OGGETTO: Progetto definitivo del raddoppio della linea ferroviaria da Curno a Bergamo, sistemazione del PRG di Ponte San Pietro, viabilità Bergamo Montello, SSE Ambivere, Mapello con Piano di Utilizzo terre ai sensi dell'art. 9, del DPR 120/2017 – **INVIO OSSERVAZIONI**

Modulo per la presentazione delle osservazioni per i piani/programmi/progetti sottoposti a procedimenti di valutazione ambientale di competenza statale

Progetto definitivo del raddoppio della linea ferroviaria da Curno a Bergamo, sistemazione del PRG di Ponte San Pietro, viabilità Bergamo Montello, SSE Ambivere . Mapello con Piano di Utilizzo terre ai sensi dell'art. 9, del DPR 120/2017

Allegato 2 - estratto di PGT vigente

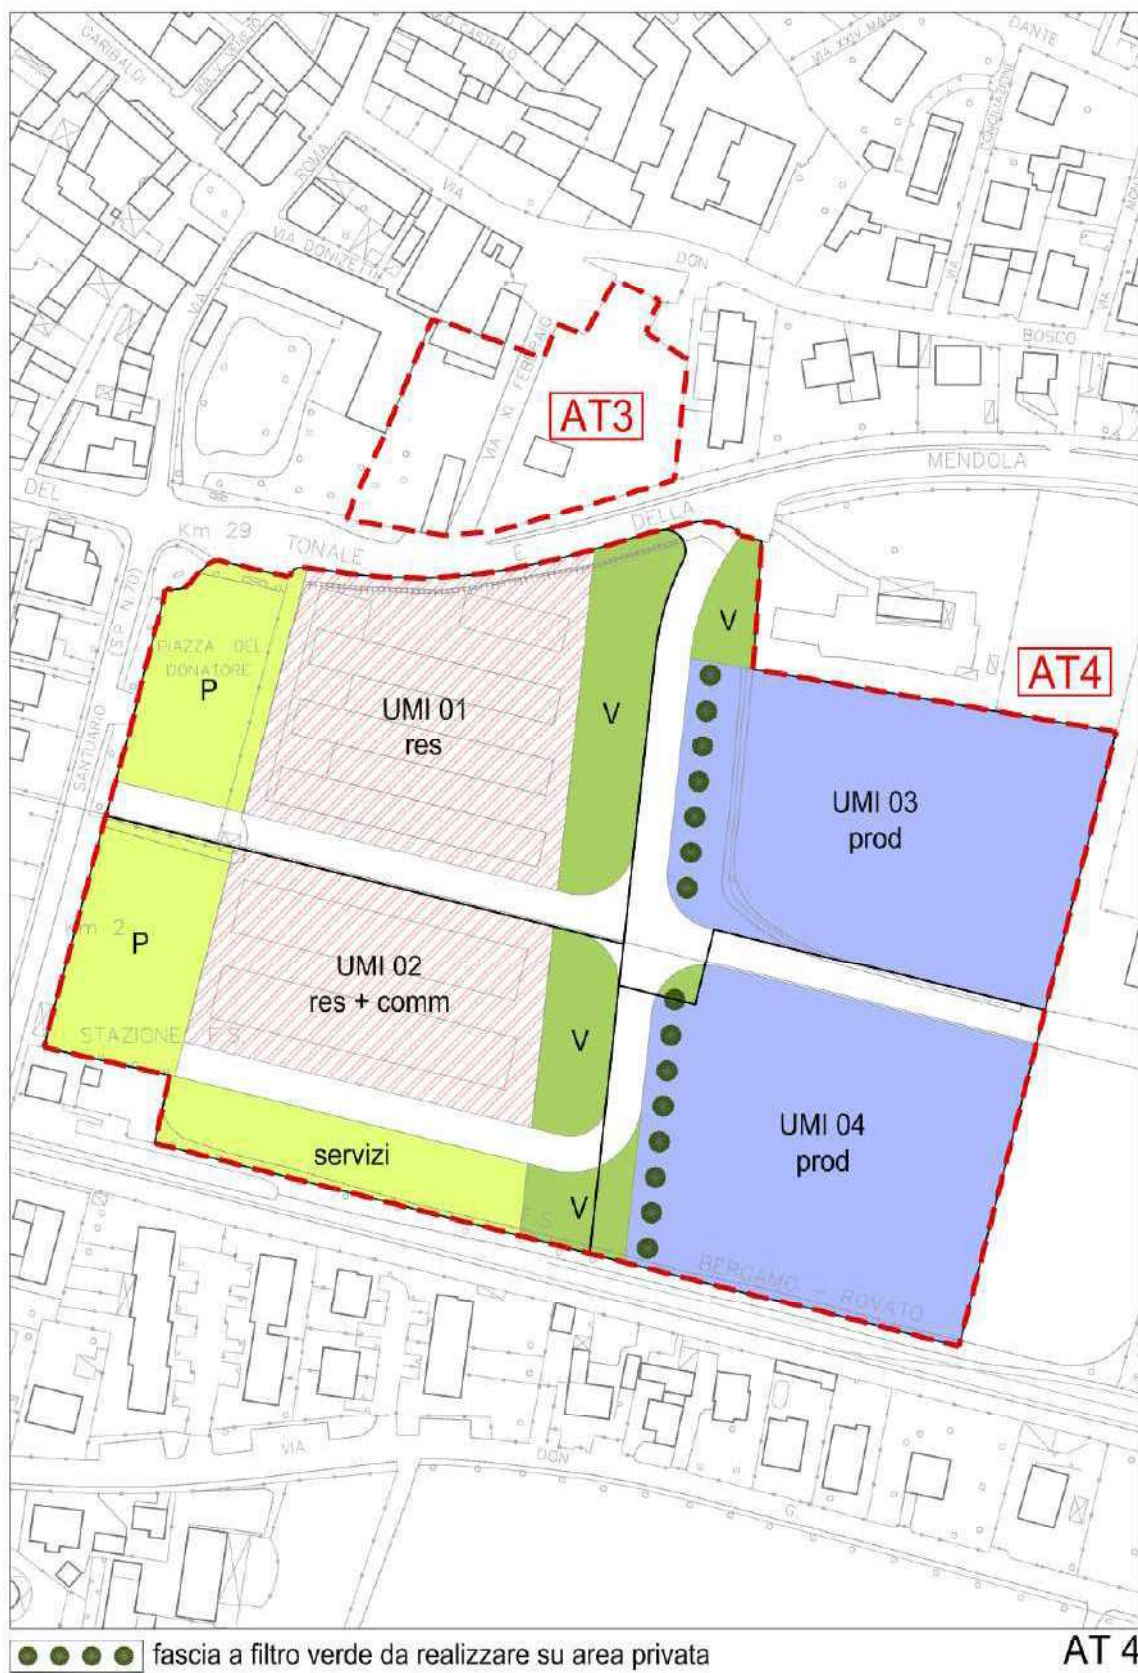
- l'opportunità di fare coincidere la viabilità di accesso al sottovia con le previsioni del PGT che già introducono una viabilità di penetrazione simile, oltre a rispettare quanto approfondito in sede di Valutazione Ambientale Strategica (V.A.S.) del P.G.T. garantirebbe l'utilizzo delle aree di nuova espansione in modo completo ed appropriato (*estratto di PGT vigente - Allegato 2*);
